INFORME IVN N° 003-2025/DSAT

Entidad:	Gobierno Regional de Lambayeque Sede Central
Procedimiento:	Licitación Pública N° 30-2024-GR.LAMB/CS-1, convocada para la contratación de la ejecución del proyecto “mejoramiento y ampliación del servicio educativo del nivel primaria en la I.E N° 10828 Ex Cosome localidad de Los Parques distrito de Chiclayo - provincia de Chiclayo - departamento de Lambayeque”, con CUI N° 2555820
Referencia:	a) Expediente N° 2025-0039742 b) Expediente N° 2025-0047828 c) Expediente N° 2025-0000661

- 01.03.04.02.01.01. CONCRETO $f_c=210 \text{ kg/cm}^2$ EN LOSA MACIZA CEMENTO TIPO MS y 01.03.04.02.01.02. ENCOFRADO Y DESENCOFRADO NORMAL EN LOSA MACIZA

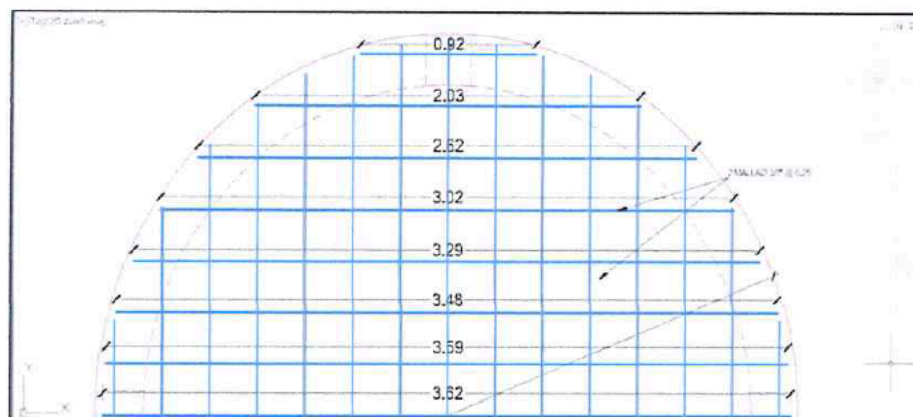
El área y perímetro indicados en la planilla de metrados no coinciden con las medidas señaladas en los planos.

- 01.03.04.03.03. ACERO CORRUGADO $FY= 4200$ KG/CM2

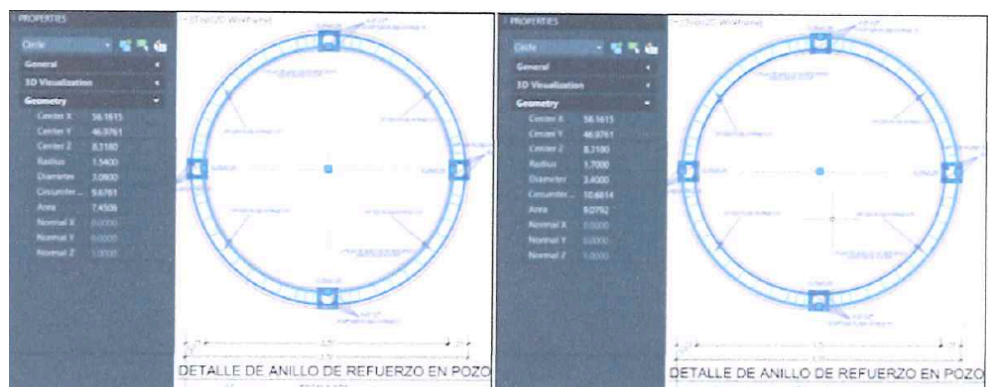
Las medidas y cantidad de acero longitudinal, así como el número de estribos no coinciden con lo señalado en los planos.

- 01.03.04.04.03. ACERO CORRUGADO $F_y=4200$ KG/CM²

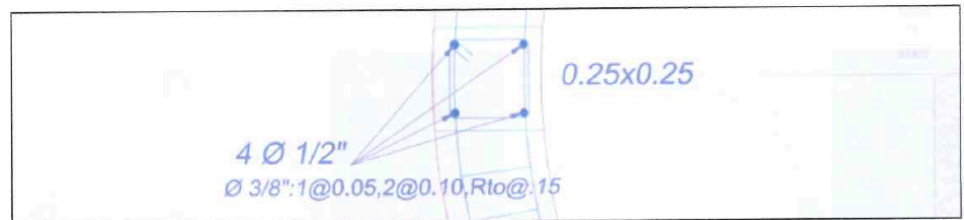
En la planilla de metrados la cantidad de aceros y estribos indicadas en la planilla de metrados no coinciden con lo señalado en los planos.

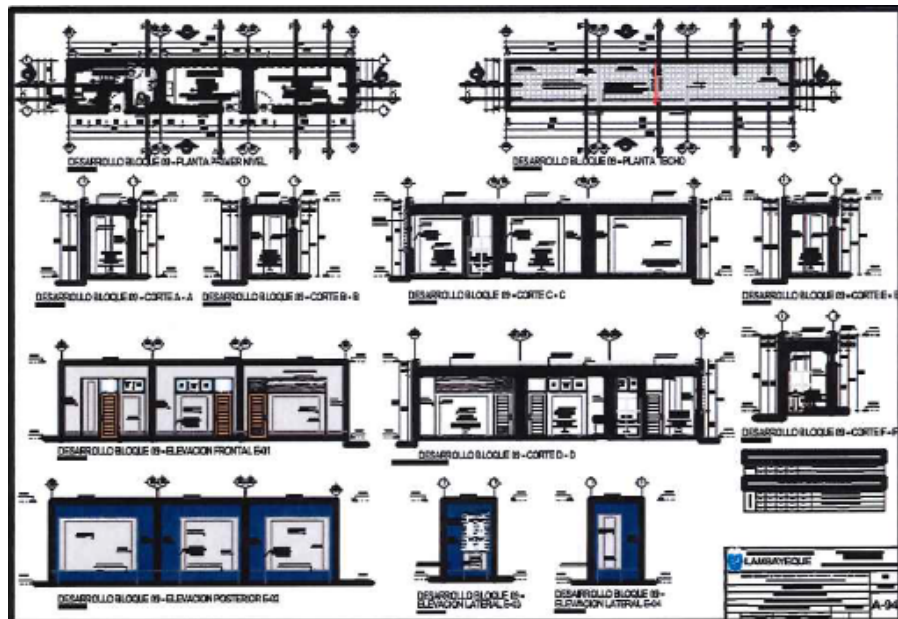
Respecto a la especialidad de Arquitectura se compatibilizo el diseño de ventana alta y puerta.
